**Varðar: Vatnsstíg 4 – breyting á byggingarleyfisumsókn**

Skoðuð er breyting á erindi BN059362 Orra Árnasonar, dags. 07.03.2023, sem felst í breytingu á þakformi suðurhluta húss og áklæðningu húsa á lóð nr. 4 við Vatnsstíg. Erindi fylgir tölvupóstur hönnuðar, dags. 29.03.2023, með mismunandi útfærslum á uppdeilingu klæðningar.

Tillaga 1 að uppdeilingu áklæðningar

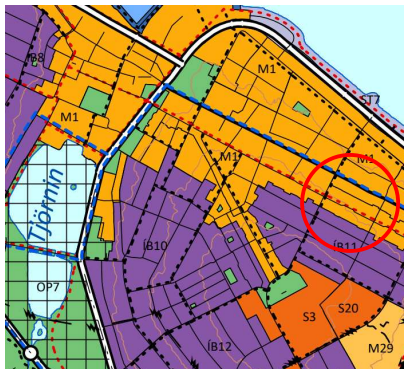
Í gildandi deiliskipulagi er ekki kveðið á um áferð útveggja. Hins vegar hafa skýringarmyndir deiliskipulags gefið til kynna að útveggir séu steypfir og málaðir. Í ljósi ókosta þess að hafa steypa útveggi, einangraða að innan, er jákvætt tekið í að útveggir verði áklæddir. Er þá mælt til þess að áferð og uppskipting áklæðningar verði látlaus svo hún verði sem líkust steyptri áferð.

Ekki eru gerðar skipulagslegar athugasemdir við erindið en mælt til þess að uppskipting áklæðninga á útveggjum verði látlaus.
